TILSYNSRAPPORT

Miljøtilsyn hos Circle K, Østerbrogade 10, 8500 Grenaa

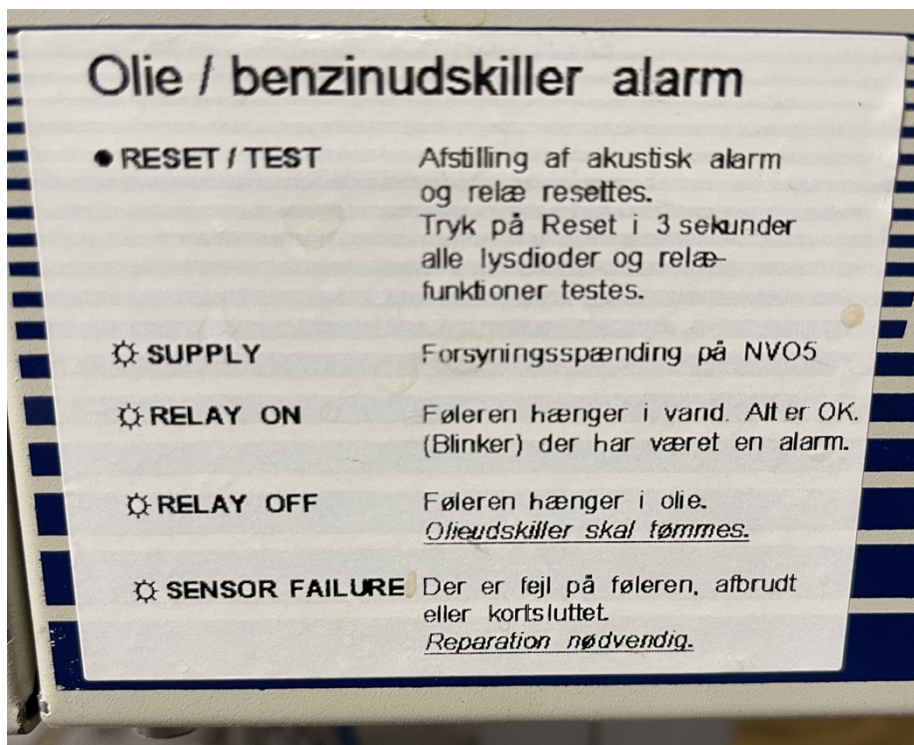
Jf. benzinstationsbekendtgørelsens § 8, skal belægningen på salgspladser have fald imod afløb. Ved tilsynet kunne det konstateres at det er ikke tilfældet, idet stenbelægningen er faldet sammen og der dermed kan lægge sig vand omkring afløbsristen, som dermed nedsiver i stedet for at blive afledt til kloakken. Dette kan ses på billederne herunder.

Norrdjurs Kommune skal derfor indskærpe at belægningen repareres eller laves om, således at der er fald imod afløb, jf. § 8, stk. 5. Dette skal ske snarest muligt og senest d. 1/5 2023.
